29 - Via Brindisi

Strada di accesso alle città da Brindisi. Il percorso è differenziato. Per lunghi tratti è protetto, rialzato. È presente una pista ciclabile. L'ostacolo più evidente è rappresentato dai passi carrai che comportano pendenze trasversali eccessive.

PEBA MESAGNE - AMBITO URBANO CRITICITA' RILEVATE

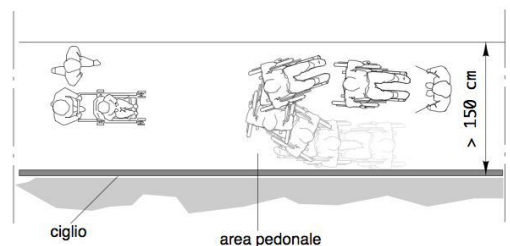
Assenza di percorso **in rilevato**

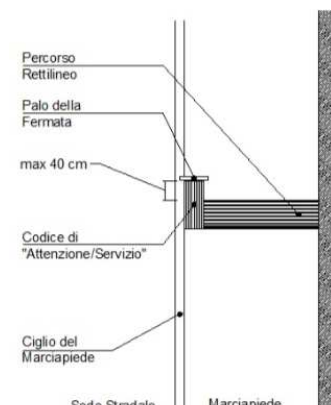
Assenza di segnalazione **tattilo-plantare** per l'intercettazione di pubblici servizi (Targa tattile, fermata del mezzo pubblico)

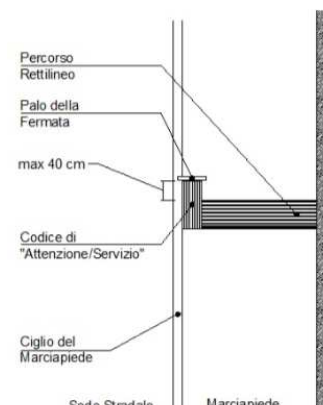
Assenza di segnalazione **tattilo-plantare** per l'intercettazione di pubblici servizi (Targa tattile, fermata del mezzo pubblico)

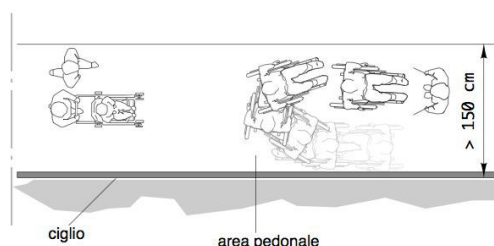
Assenza di percorso a raso

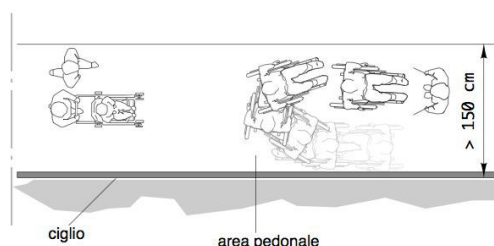
Assenza di percorso a raso

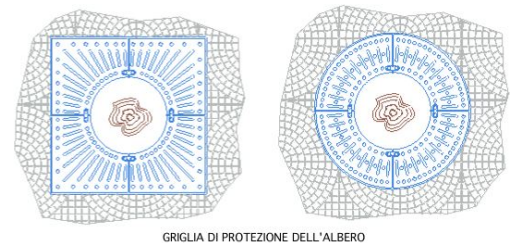
Inserimento della griglia di tamponamento del tronco dell'albero a scopo drenante. (continuità del percorso)

Il grigliato sarà incassato e perfettamente complanare al pavimento e non dovrà avere maglie con vuoti tali da costituire ostacolo o pericolo rispetto a ruote, tacchi o bastoni. I vuoti delle griglie non potranno essere attraversati da sfere di diametro superiore ai 20 mm (preferibilmente non superiore a 15 mm); si preferiscono grigliati con disegno a raggiera.

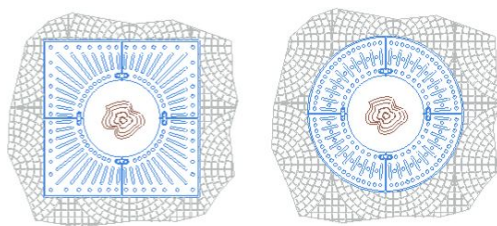
Inserimento della griglia di tamponamento del tronco dell'albero a scopo drenante. (continuità del percorso)

Il grigliato sarà incassato e perfettamente complanare al pavimento e non dovrà avere maglie con vuoti tali da costituire ostacolo o pericolo rispetto a ruote, tacchi o bastoni. I vuoti delle griglie non potranno essere attraversati da sfere di diametro superiore ai 20 mm (preferibilmente non superiore a 15 mm); si preferiscono grigliati con disegno a raggiera.

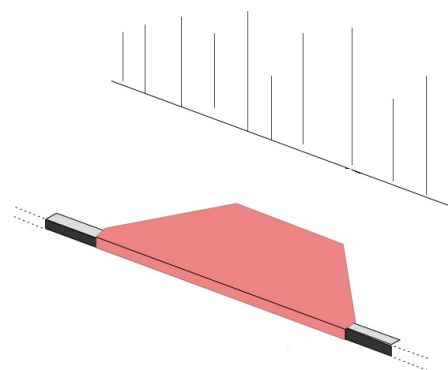
Percorso con pendenza inadeguata e non giustificata

Eliminazione della rampa esistente e ripristino del marciapiede come nel resto del percorso.
Il marciapiede dovrà avere una pendenza trasversale non superiore all'1%. La finitura della pavimentazione dovrà essere antisdrucchiole e perfettamente complanare.

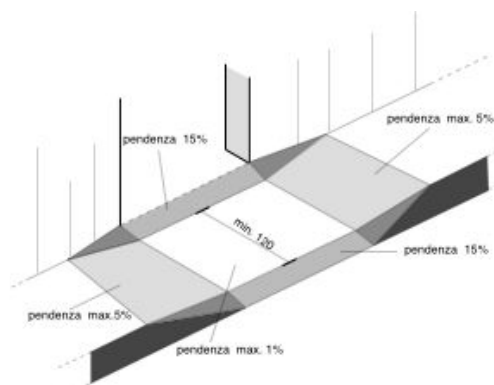
Passo carraio inadeguato

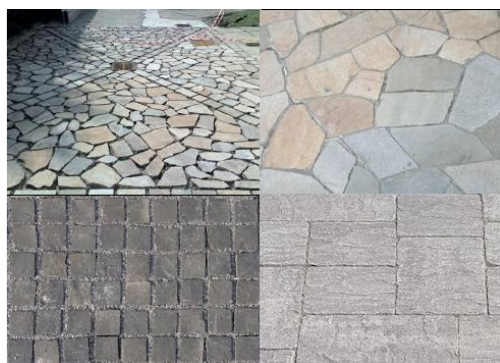
Presenza di sconnessioni, buche isolate, deformazioni della pavimentazione esistente, assenza di porzioni di essa.

Adeguamento della pavimentazione dissestata tramite **demolizione e rifacimento del tappetino d'usura o sostituzione di parte di essa**, con finitura tale da rendere il piano di calpestio perfettamente complanare e raccordato adeguatamente alla pavimentazione esistente.

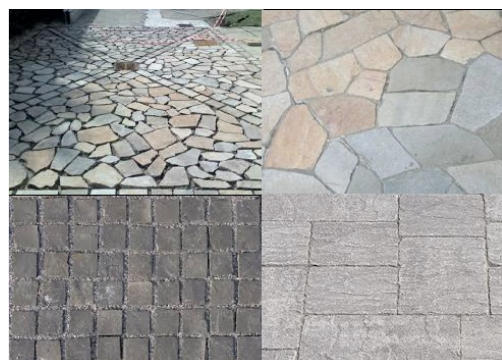
Presenza di sconnessioni, buche isolate, deformazioni della pavimentazione esistente, assenza di porzioni di essa.

Adeguamento della pavimentazione dissestata tramite **demolizione e rifacimento del tappetino d'usura o sostituzione di parte di essa**, con finitura tale da rendere il piano di calpestio perfettamente complanare e raccordato adeguatamente alla pavimentazione esistente.

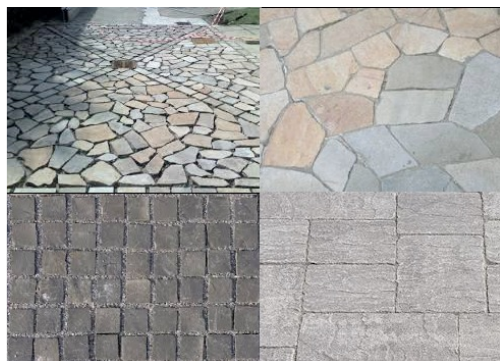
Presenza di sconnessioni, buche isolate, deformazioni della pavimentazione esistente, assenza di porzioni di essa.

Adeguamento della pavimentazione dissestata tramite **demolizione e rifacimento del tappetino d'usura o sostituzione di parte di essa**, con finitura tale da rendere il piano di calpestio perfettamente complanare e raccordato adeguatamente alla pavimentazione esistente.
